Question 4 :

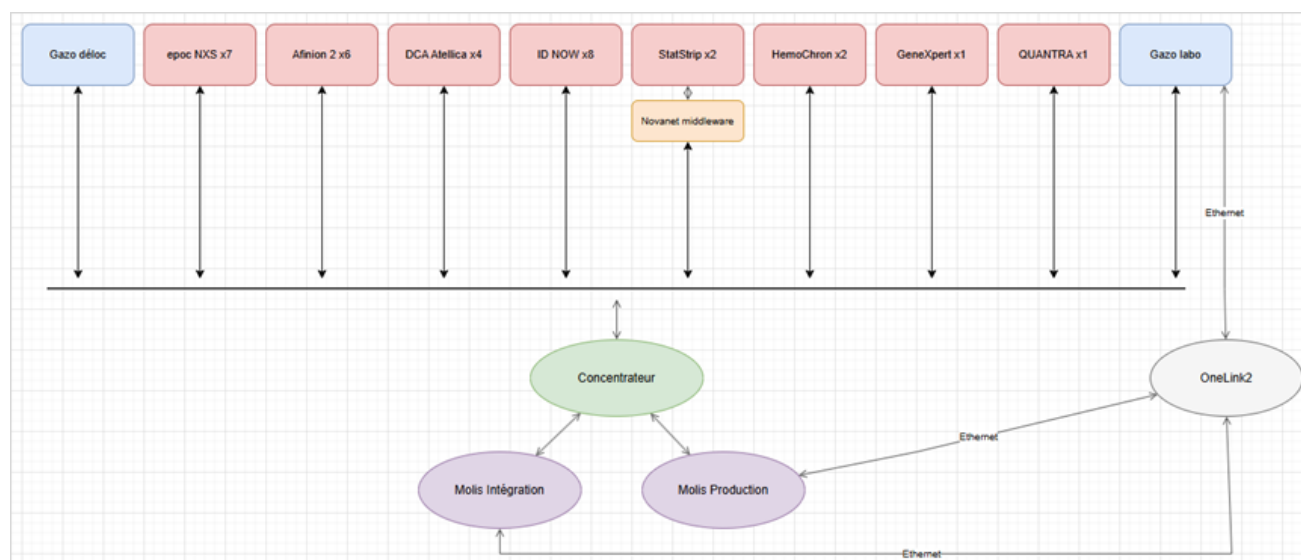
- Concernant la gestion des appareils à gaz du sang fonctionnant en mode LABO (sans autocréation de la demande) pouvez-vous nous confirmer que vous souhaitez que nous valorisions l'envoi des données de ces automates via le middleware de biologie délocalisée qui sera ensuite en charge de l'envoi vers votre middleware de laboratoire (OneLink 2) et donc que ces appareils ne seront plus connectés en direct sur OL2. Si notre compréhension est erronée, pouvez-vous nous préciser si seul les CQ devront être transmis vers le middleware de biologie délocalisée (les résultats étant transmis en direct dans OL2).

Le comportement actuel est maintenu à l'identique : il n'y a pas de transit des résultats patients par le middleware de biologie délocalisée pour les gazomètres de laboratoire.

Pour les 6 gazomètres implantés au sein des laboratoires (PTA Purpan, PTA Rangueil, Lavaur) : 2 Purpan + 2 Rangueil + 1 Lavaur (le 3^{ème} de Rangueil est maintenant aux urgences)

- Interrogation de l'identité patient : via OL2 Siemens, impérativement sur le numéro d'échantillon Molis (12 chiffres).
- Résultats d'analyse, alarmes échantillon et commentaires associés : transmis en direct à OL2 Siemens, sans autocréation de la demande et sans transit par le middleware de biologie délocalisée.
- Contrôles internes de qualité (CIQ) : double remontée, vers le middleware de biologie délocalisée ET vers OL2 Siemens (URT). Les CIQ ne sont en aucun cas transmis à Molis
- Gestion des opérateurs, des habilitations et traçabilité des lots de réactifs et consommables : assurée par le middleware de biologie délocalisée ; ces analyseurs restent donc pleinement intégrés à son périmètre.

Ces analyseurs restent donc connectés en direct à OL2, en Ethernet et sans boîtier intermédiaire de transfert RS232 – Ethernet, tout en étant également raccordés au middleware de biologie délocalisée pour la partie qualité

et gestion des utilisateurs. Le titulaire prend à sa charge la connexion à OL2, en lien avec la société Siemens, et joint à son offre le devis détaillé correspondant.
